Objet  
Avis du Parc national de forêts sur la  
demande de PC n°021 154 21 C0017

Par courriel du 17 août dernier, vos services sollicitent l'avis de l'établissement public du Parc national de forêts quant au permis de construire (PC n°021 154 21 C0017) déposé par la société Soleil Elements 12 pour la construction d'une centrale photovoltaïque sur la commune de Châtillon-sur-Seine, située dans l'aire d'adhésion du Parc national de forêts. L'analyse du dossier transmis s'est appuyée sur les principes de la délibération n°2021-31 du Conseil d'administration du Parc national de forêts en date du 20 décembre 2021.

## Annexe : Continuités écologiques et suggestion d'implantation d'un corridor

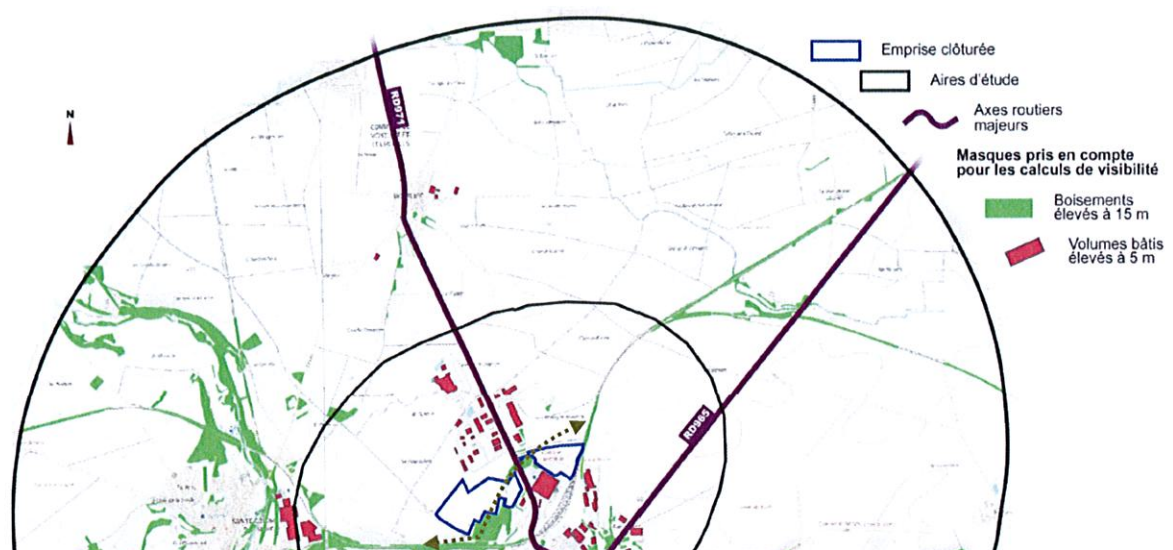
Sur cette situation large (extrait de la carte PC 1.1), il apparaît que la vallée châtilonnaise, située au pied de la cuesta dont la limite sud suit la ligne Bouix-Mosson est pratiquement dépourvue de boisement jusqu'à Châtillon-sur-Seine.

La carte des masques boisés et bâtis de l'étude paysagère jointe au permis confirme la quasi-absence de boisement dans la vallée châtilonnaise, tout en laissant apparaître une continuité écologique avec des boisements en pas japonais entre le bourg de Châtillon-sur-Seine et la zone d'activités (cf. flèche), permettant de connecter de part et d'autre l'emprise de la voie ferrée en partie désaffectée le long de laquelle se développent des boisements.

Le projet photovoltaïque est donc implanté en travers d'un corridor écologique probable (et même confirmé par la présence d'un panneau « passage de grande faune » à la sortie du bourg de Châtillon, avenue Noël Navoizat) qui se trouve ainsi potentiellement rompu.

Une solution pour limiter cette rupture par les clôtures du parc photovoltaïque serait d'implanter un corridor végétalisé, voire idéalement boisé, entre les boisements de la montée d'Etrochey et ceux de la Combe de Courcellette (cf. flèche), idéalement complété par une plantation de haies au nord de la partie orientale du parc photovoltaïque (pointillés verts), en plus de la préservation des boisements actuels.
